改善箇所説明図

改善の内容

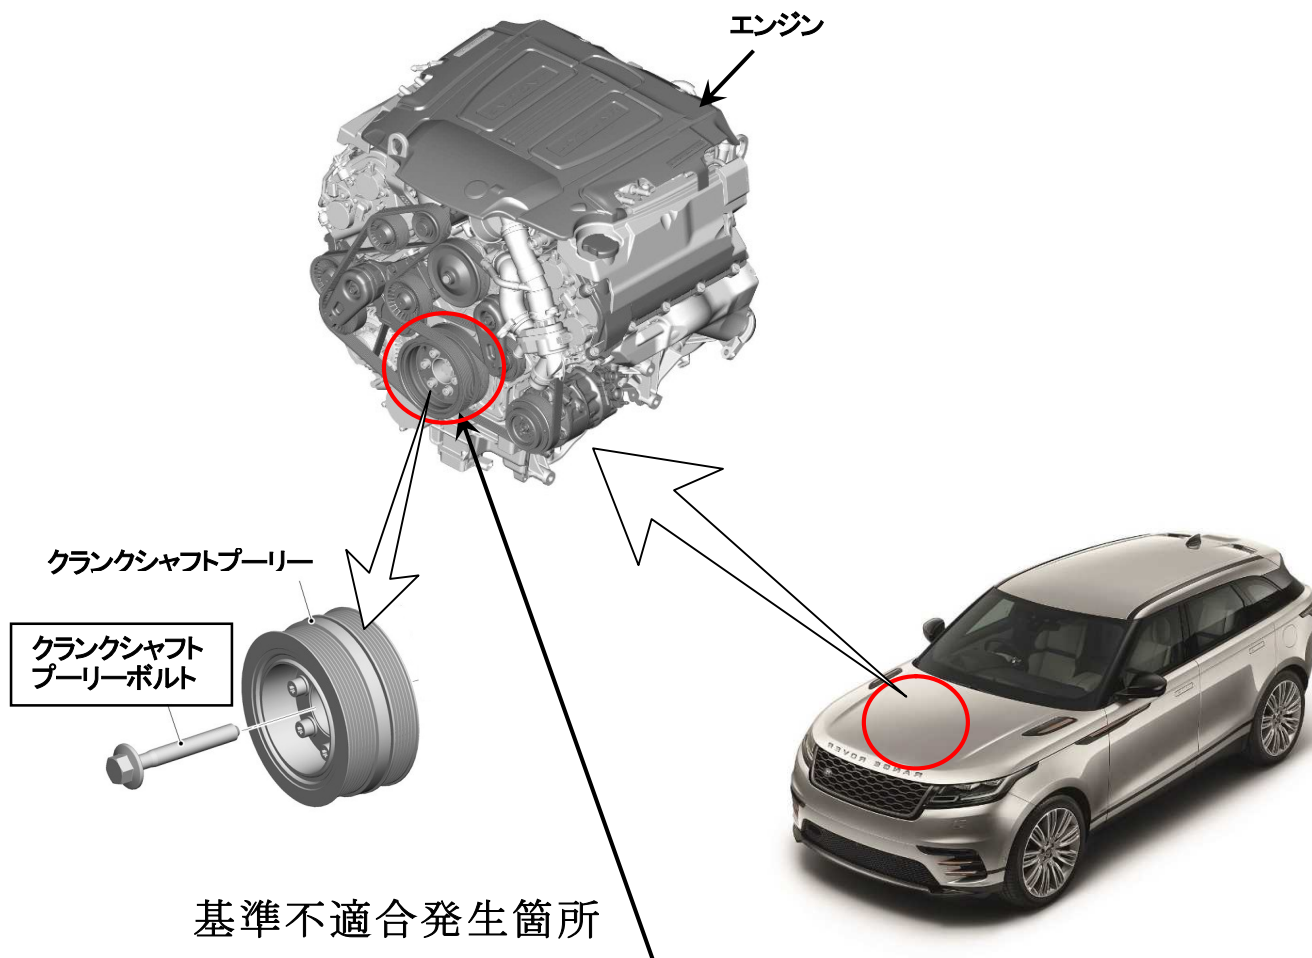
V型6気筒および8気筒エンジンにおいて、クランクシャフトプーリーボルトの表面仕上げが不適切なため、当該ボルトの強度が不足しているものがある。そのため、走行振動等により当該ボルトが破損し、クランクシャフトプーリーが外れ、警告灯が点灯し、最悪の場合、走行不能になるおそれがある。

全車両、クランクシャフトプーリー ボルトを良品と交換する。

識別：クランクシャフトプーリー ボルトに白ペイントを塗布する。
